日立教育訓練用原子炉に係る 保安規定変更申請の概要

2019年10月31日
株式会社 日立製作所
王禅寺センタ

1. 保安規定変更申請の内容

表9. 施設定期自主検査に係る維持管理(規定第32条関係)

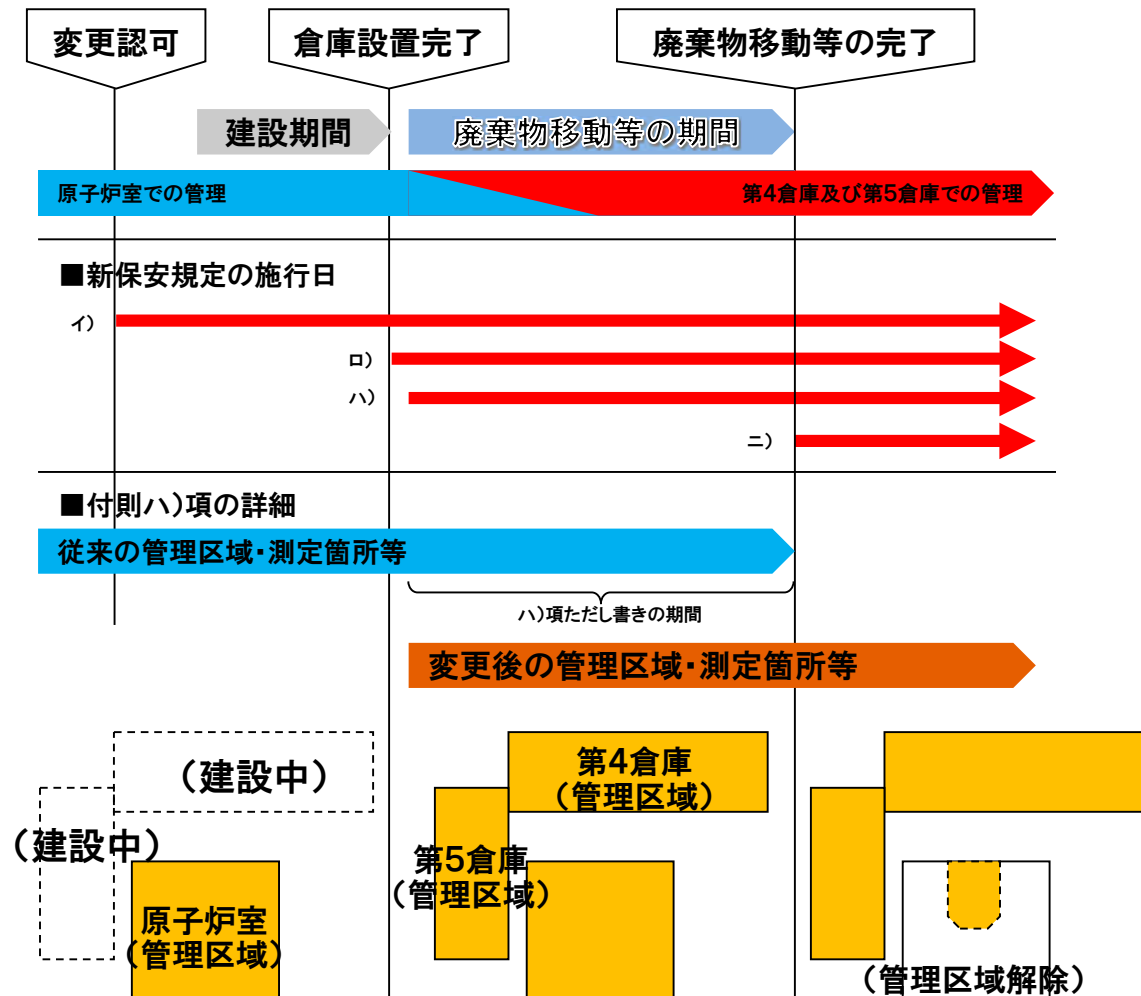
- ✓ 両倉庫における廃棄物の保管に伴い、施設定期自主検査の項目と内容を変更します。
- ✓ なお、自動火災報知設備を施設定期自主検査の項目に追加(申請書(5))

施設区分(※)	設備等の区分	検査種類
原子炉格納施設	原子炉建屋	外観検査
その他原子炉の付属施設	原子炉室クレーン	労働安全衛生法に基づく定期検査の記録確認
	自動火災報知設備	消防法に基づく点検の記録確認
専ら廃止措置期間中に供する施設	第4倉庫(貯蔵能力:200Lドラム缶換算1200本)	外観検査
	第5倉庫(貯蔵能力:200Lドラム缶換算600本)	外観検査

3.1 両倉庫設置に伴う変更 (9/10) : 管理区域変更等に係る経過措置 付則

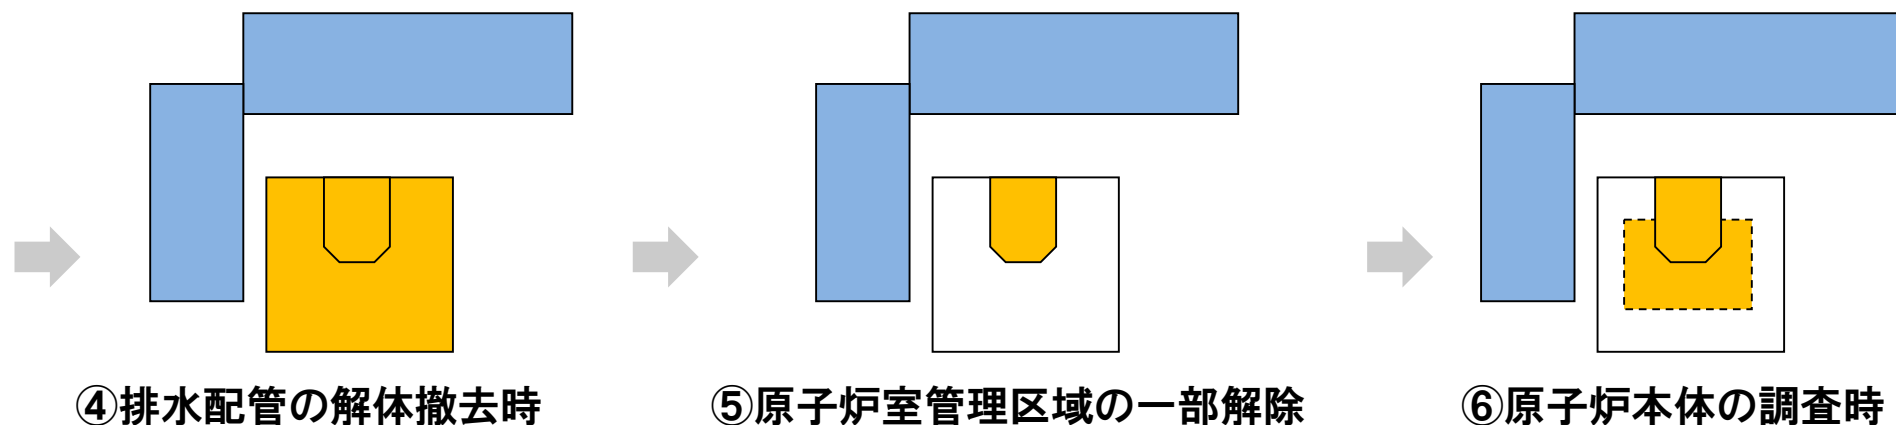
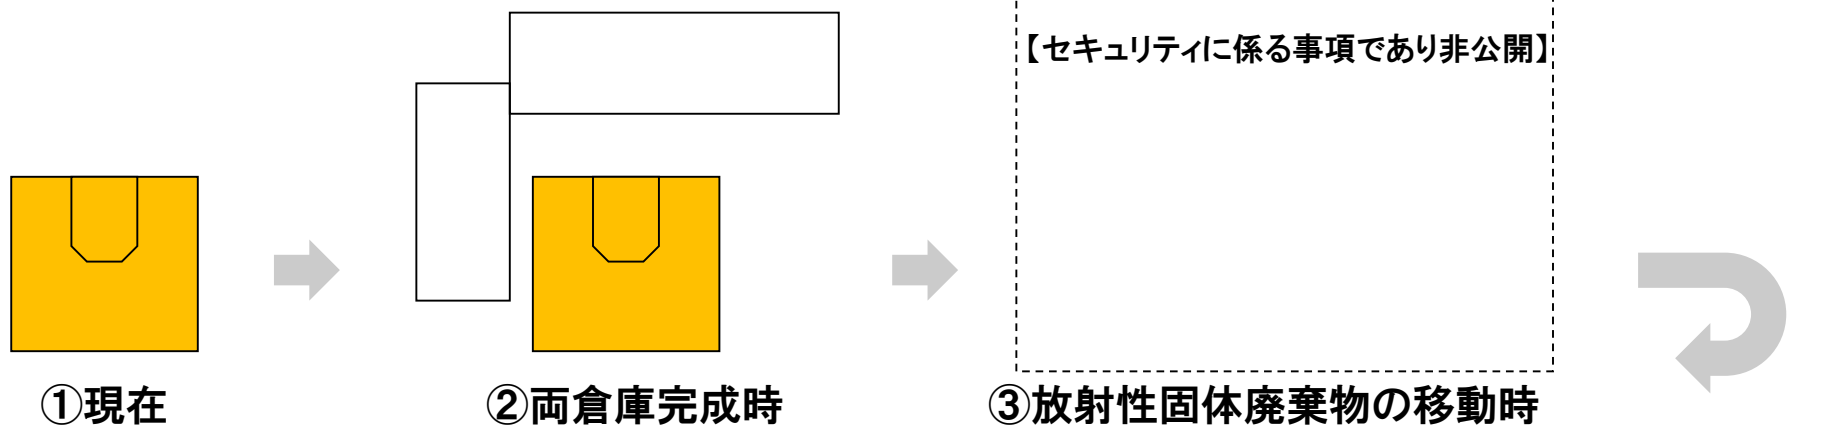
第4倉庫及び第5倉庫の管理区域の設定は廃棄物移動開始前に行い、廃棄物移動等*が完了するまでの廃棄物移動期間中は、原子炉室については従来の管理を並行して行う。

イ)	ロ)項、ハ)項及びニ)項に記載する事項を除き、原子力規制委員会の認可の翌日から施行する。
ロ)	次の変更は、廃止措置計画に基づく第4倉庫及び第5倉庫の設置が完了し、原子炉室から当倉庫への放射性固体廃棄物の移動(以下、「廃棄物移動」という。)を開始する前に施行する。 ・図3〔倉庫の設置に係る変更〕
ハ)	次の変更は、廃棄物移動が開始された後に適用する。ただし、廃棄物移動、原子炉室床下の排水配管の解体、燃料取扱装置、移動用キャスクの廃棄、原子炉室内の使用済燃料貯蔵タンク及び破損燃料貯蔵タンクの解体準備が終了し、原子炉室の管理区域の一部解除(以下、「廃棄物移動等」という。)が完了するまでの期間は、変更前のもも併せて適用しなければならない。 ・第27条第1項(4)〔容器の表面線量率〕 ・図2〔管理区域、測定箇所(一階及び地下)〕 ・図2-2〔管理区域、測定箇所(二階)〕 ・表6(原子炉室に係る管理値、管理目標値を除く)〔測定〕 ・表7〔巡視〕 ・表9〔施設定期自主検査〕
ニ)	次の変更は、廃棄物移動等の完了後に施行する。 ・表6(原子炉室に係る管理値、管理目標値)〔測定〕

図1 HTRの保安及び品質保証に関する組織

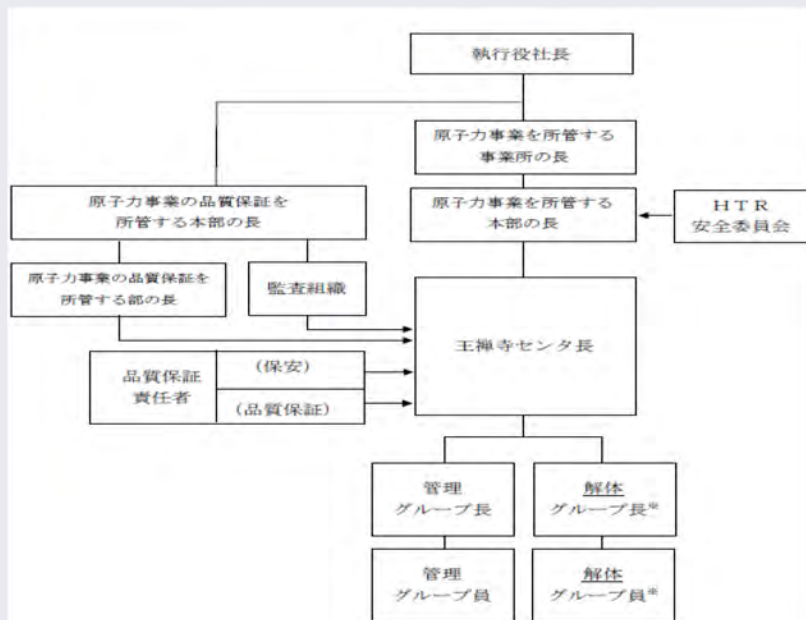
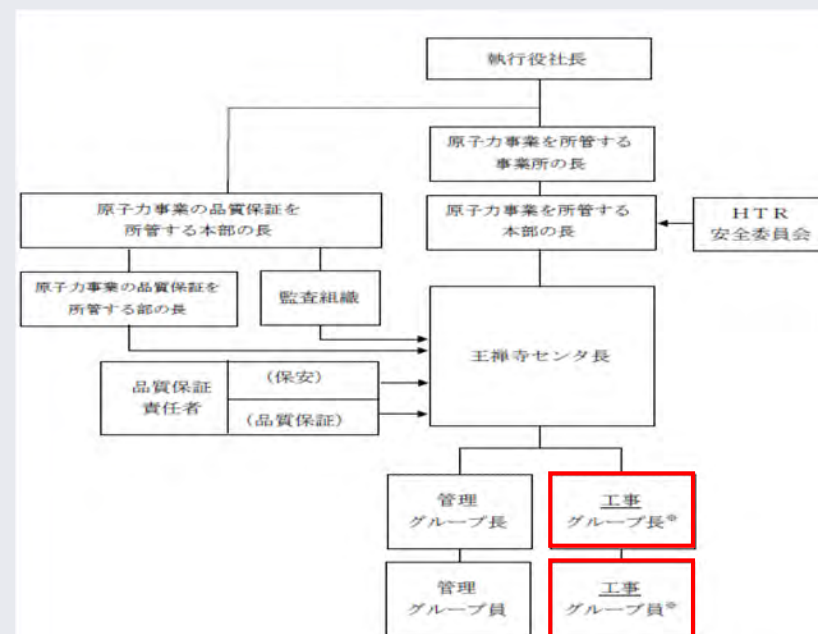
3.5 工事グループ：職務 第7条、第6条関係 図1

解体及びその他の作業を行う組織として、解体グループを工事グループに名称変更します。

9 工事グループ長は、廃止措置期間中において、廃止措置計画に基づく解体及びその他の作業(以下「工事」という。)を実施する場合に次の職務を行う。

(1) 廃止措置計画のうちの工事の実施に関すること。

※：廃止措置計画に基づく工事を実施する場合に配置
